Fortsatt mangler - Tilbygg, hagestue og carport - gnr. 15, bnr. 2289 - Myrstien 5

Tiltak: Tilbygg, hagestue og carport
Byggested: Gbnr: 15/2289 Myrstien 5
Tiltakshaver: Gunn Elise Lund
Ansvarlig søker:

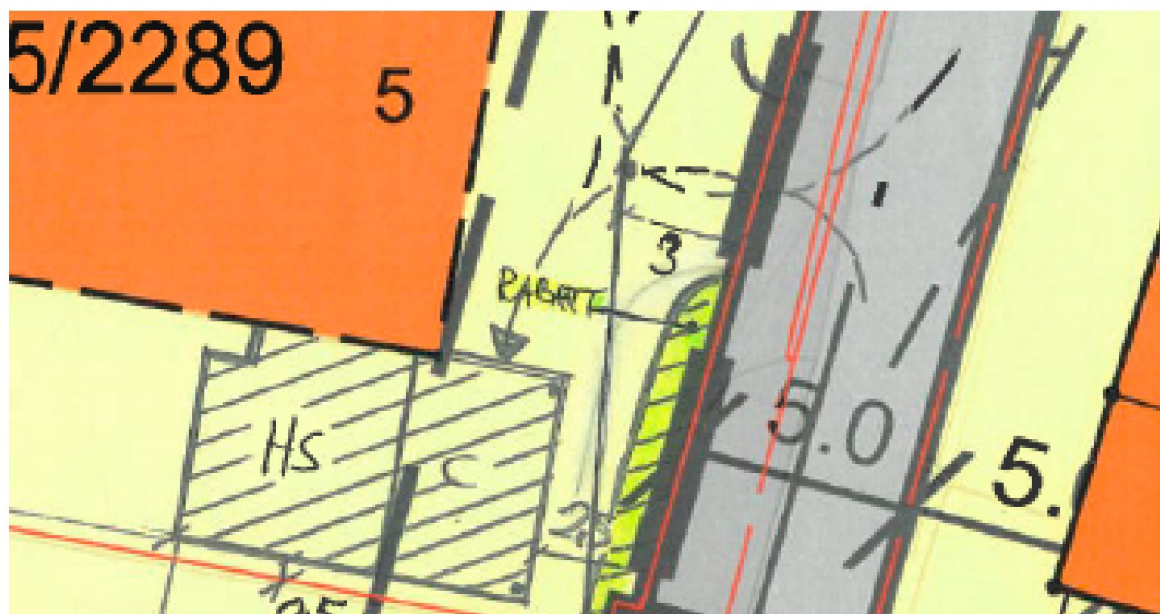
Sektor samferdsel og utemiljø besiktiget eiendommen den 08.11.2022. De skriver følgende: *I revidert søknad er det opplyst at etablering av rabatt er utført. Dette er ikke tilfellet. Det er ikke tillat å parkere kjøretøy og lignende i friskt. Derfor er det krav om rabatt.*

Byggetilsynet besiktiget eiendommen i dag, og vi ser at rabatt ikke er etablert. Når boligen ble bygget ble det etablert et skille/rabatt mot vei med pukk. Dette arealet har dere asfaltert. Her er et utklipp fra godkjent situasjonskart som viser hvor det skal være rabatt mellom vei og carport.

Saken er fortsatt satt på vent. Saksbehandlingen vil ikke fortsette før vi har mottatt dokumentasjon på at mangler er utbedret. Dersom forholdet ikke er utbedret innen 15.12.2022 vil søknad om ferdigattest avslås.
